# 柏崎刈羽原子力発電所 6号及び7号炉

## 設置許可基準規則等への適合性について (浸水防止設備の変更)

2019年1月

東京電力ホールディングス株式会社

第 2.2.3-1 図 漏水の発生を想定する床面と浸水想定範囲

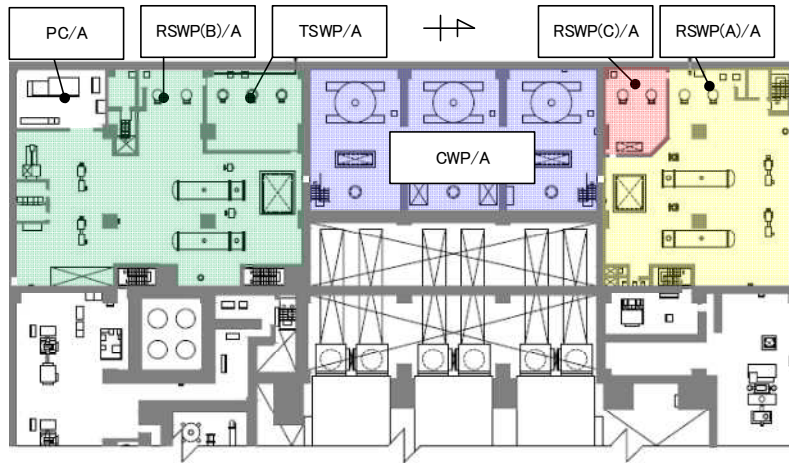
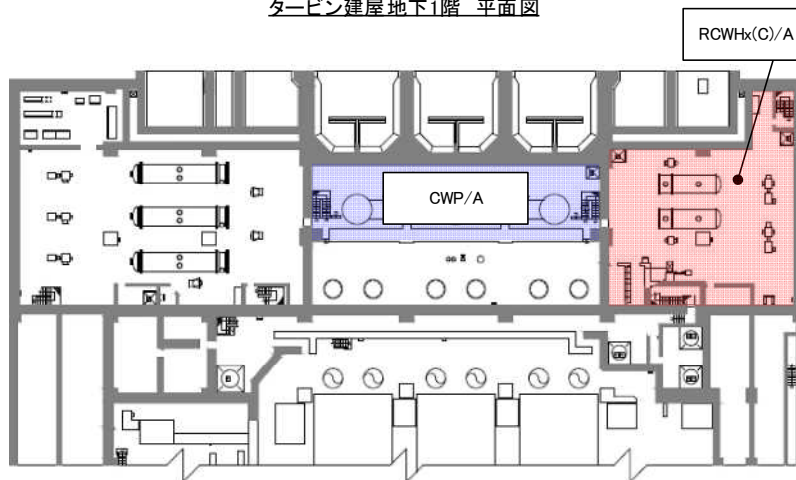
本変更は、漏水対策に係る基本方針を変更するものではないが、基本方針に基づき設定する漏水が発生する場合の浸水想定範囲を変更する。

なお、変更後の浸水想定範囲を第2.2.3-1図に示す。

ただし、既許可において整理した漏水発生の可能性を変更するものではないため、既許可において確認された漏水対策に関する基準適合性に影響を与えるものではない。

第 2.2.3-2 図 浸水想定範囲 (CWP/A) に対する防水区画化範囲 (6号炉)

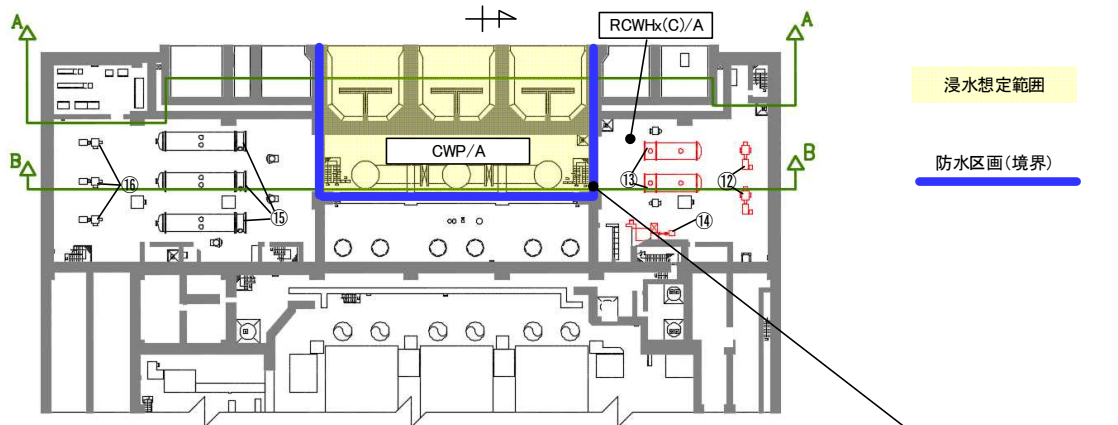
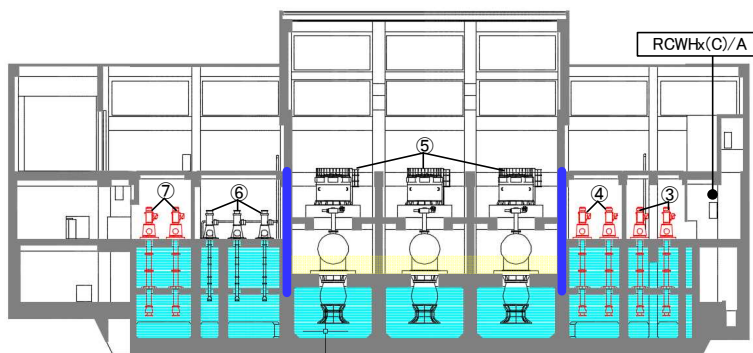
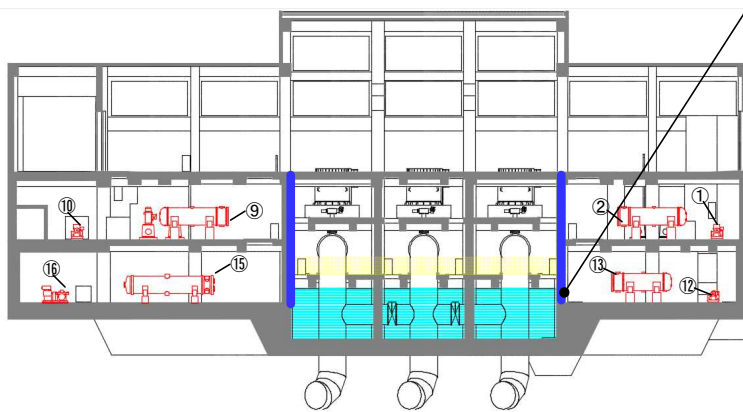
本変更は、漏水対策に係る基本方針を変更するものではないが、基本方針に基づき設定する、循環水ポンプを設置する床面において漏水が発生する場合の浸水想定範囲及び上記漏水に対する防水区画境界を変更する。

なお、変更後の浸水想定範囲を第 2.2.3-2 図に示す。

ただし、上記漏水は内郭防護の設計の中で想定する循環水ポンプエリアにおける溢水影響に包含されることに変更はないため、既許可において確認された安全機能への影響確認に関する基準適合性に影響を与えるものではない。

第 2.2.4-8-1 図 浸水対策の実施範囲 (横断面)

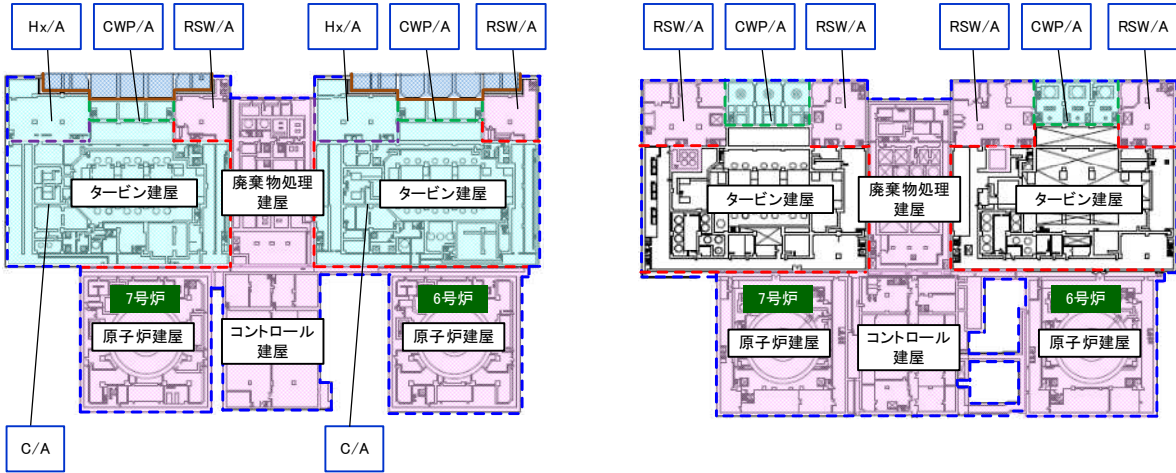
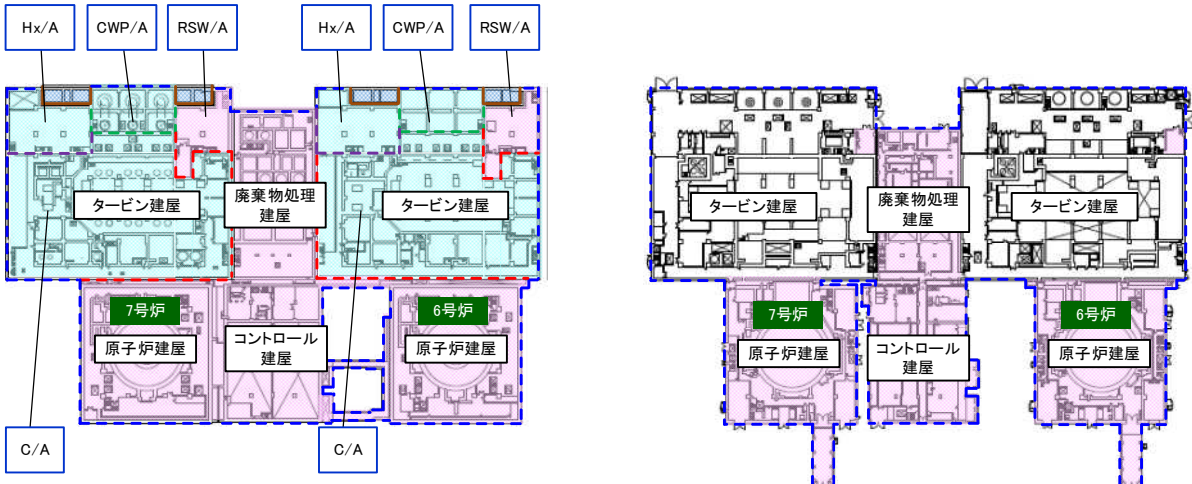
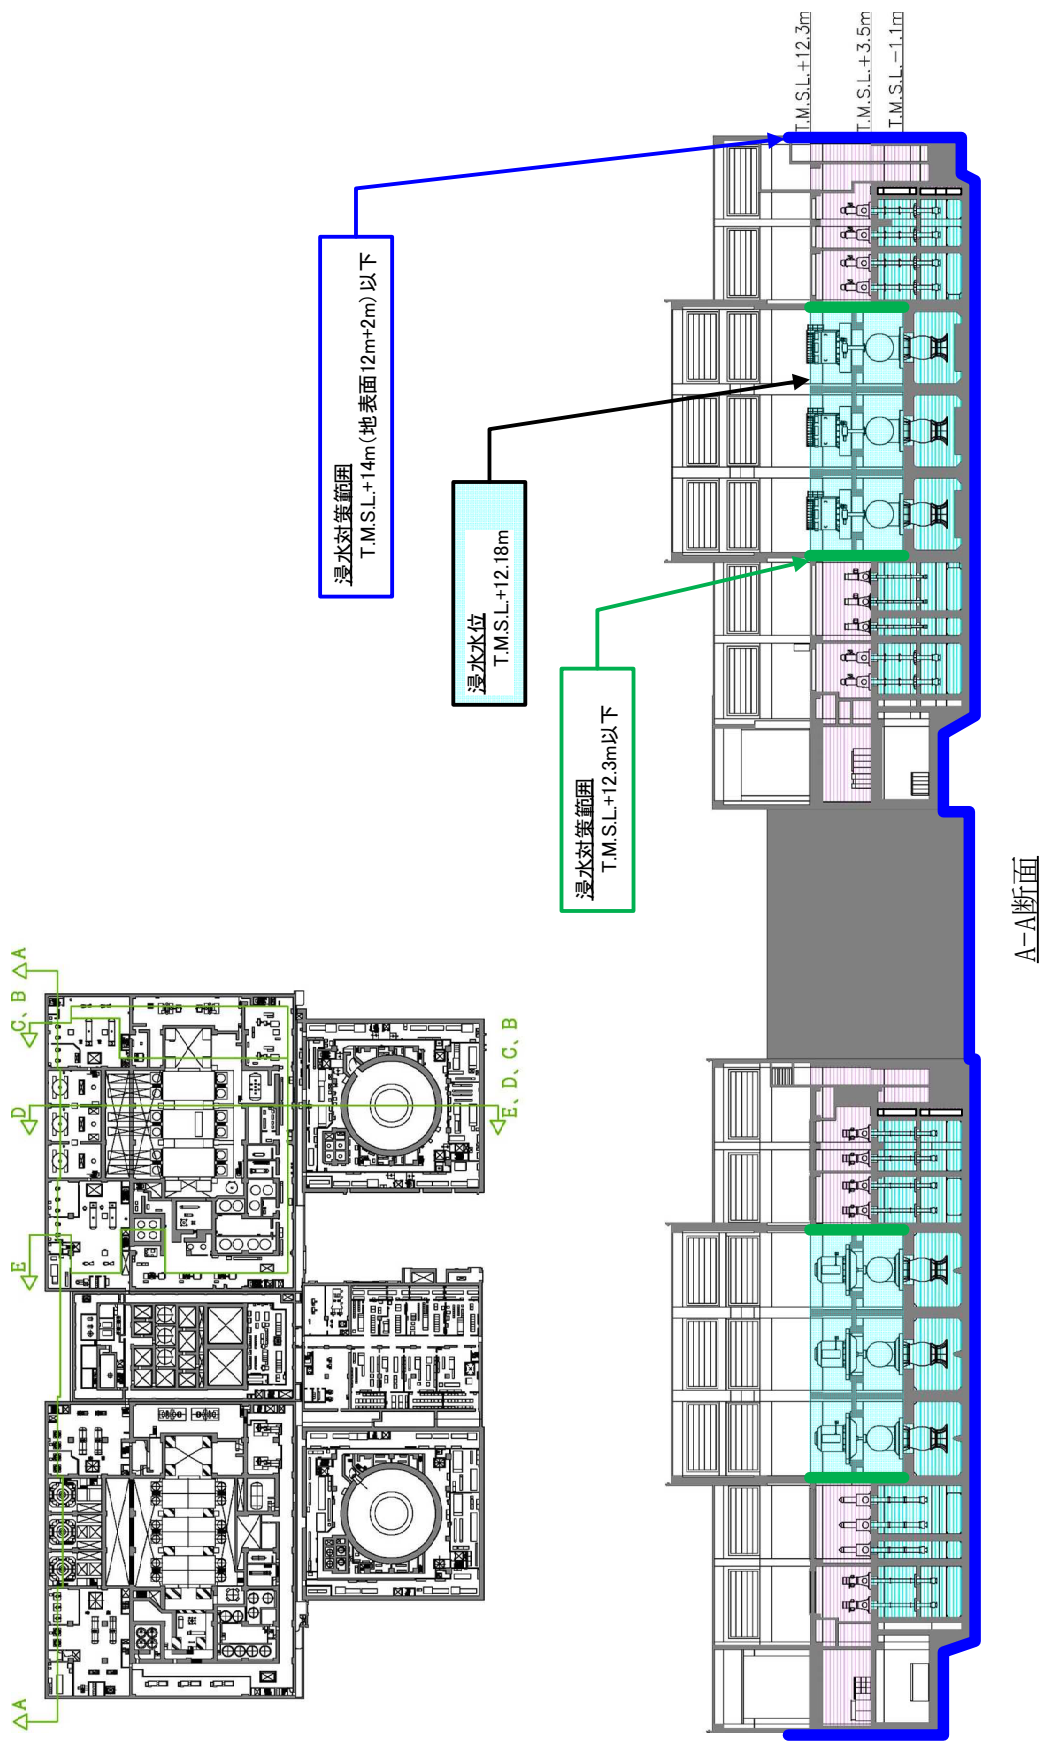
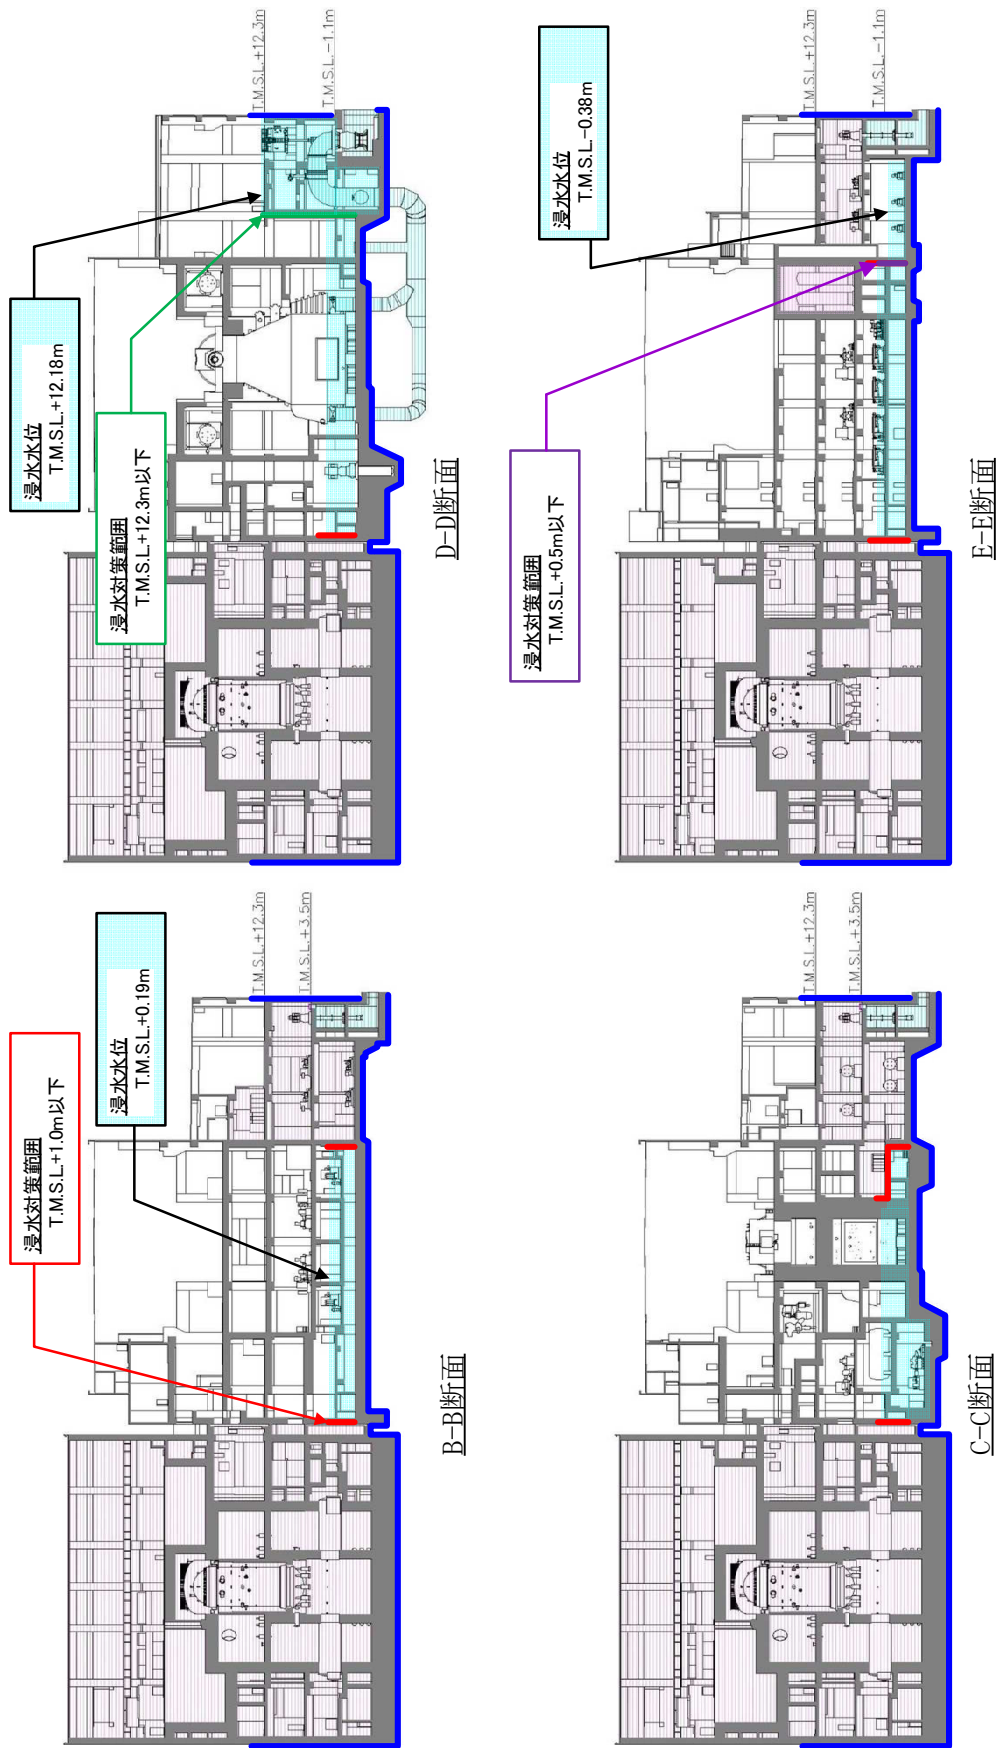
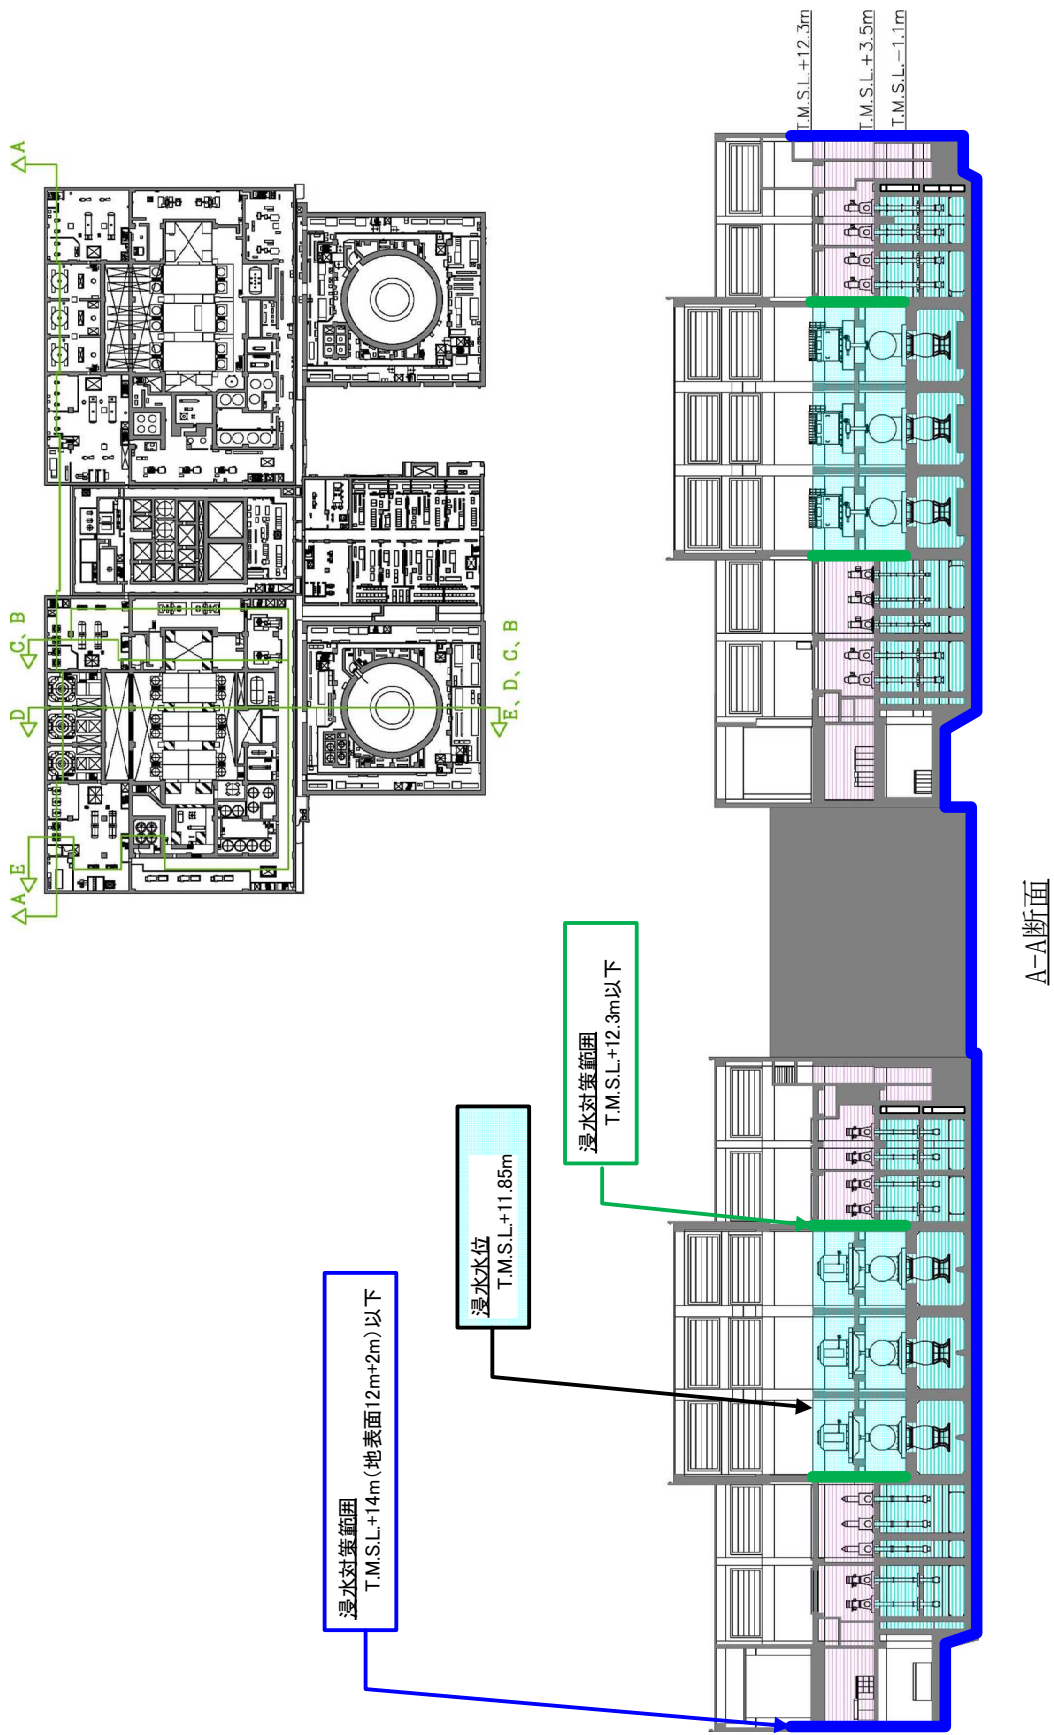
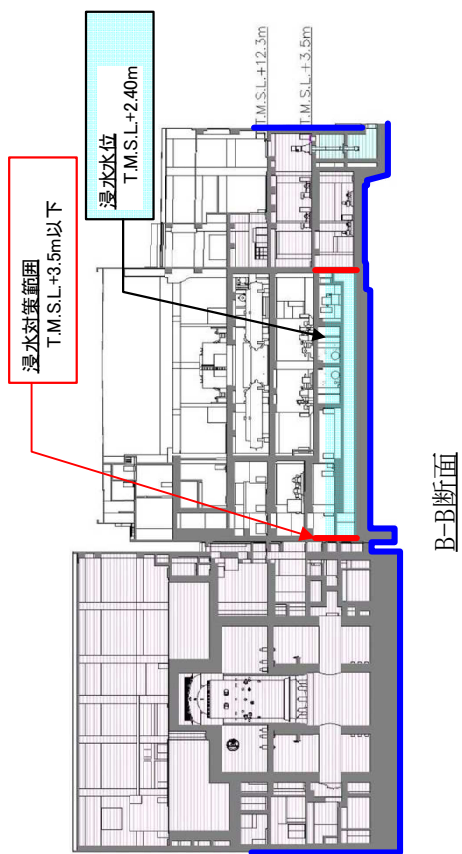
浸水対策の実施範囲を①～⑤のそれぞれについて以下及び第 2.2.4-8 図に，浸水経路・浸水口に応じた浸水対策の種類を第 2.2.4-4 表に示す。

なお，浸水防護重点化範囲のうち，その境界部に安全側に想定した浸水が及ばず，結果として浸水対策が不要であった範囲については，第 2.2.4-8 図において，「浸水対策」の図示のない範囲として示される。この概略を建屋の階層単位で整理して示すと第 2.2.4-5 表となる。各津波防護対象設備において，浸水が生じ得る箇所に設置されるものであるか否か（浸水対策が求められる浸水防護重点化範囲内に設置されているか否か）は，同表により確認される。

添付第 2-1-1 図 水密扉の設置位置並びに施工例  
(6号炉 タービン建屋地下2階)

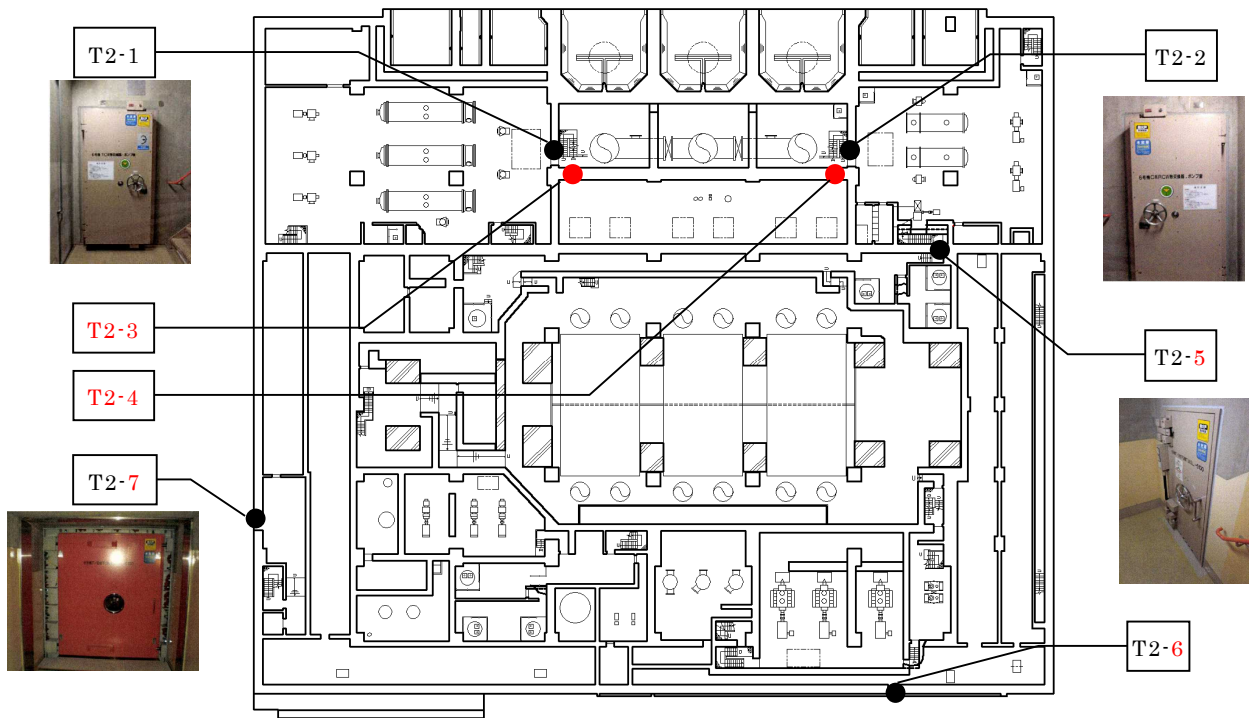
T2-14	水密扉	タービン建屋	地下 1 階 (+3.5)	原子炉補機冷却水系 (A 系) 熱交換器・ポンプ室 水密扉	2,060	1,060
T2-15	水密扉	タービン建屋	地下 1 階 (+3.5)	原子炉補機冷却水系 (B 系) 熱交換器・ポンプ室 水密扉	2,060	1,060

※ 寸法については詳細設計で変更となる可能性がある。
